ANALISI PROGETTO: SINTESI DEI RISULTATI

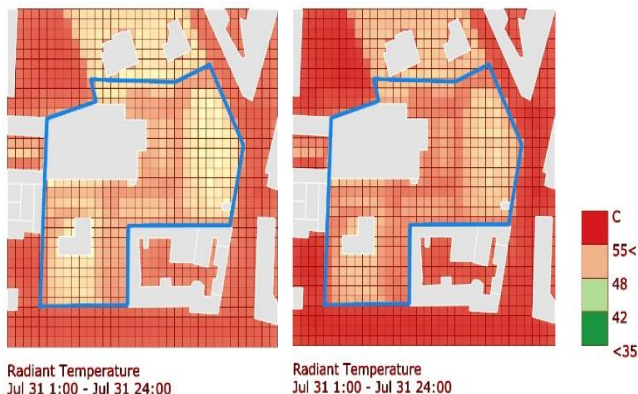
In seguito alle analisi effettuate tuttavia, data la prossimità dei valori di performance calcolati rispetto alle soglie individuate per gli indicatori relativi al periodo 2020-2040, nonché alle criticità dell'area di progetto rispetto ai parametri che caratterizzano la probabilità di allagamento in seguito a eventi estremi di precipitazione, si raccomanda di voler valutare l'opportunità di integrare ulteriori misure di adattamento climatico nell'area evidenziata dalla linea tratteggiata in figura.

In particolare, si raccomanda di prevedere tipologie di pavimentazioni differenti, privilegiando soluzioni con giunto inerbato o pavimentazioni continue permeabili di colore chiaro, alternate ad aree verdi. Nella stessa area dovrebbe essere inoltre incrementato il coefficiente di ombreggiamento, tramite alberature e/o pensiline.
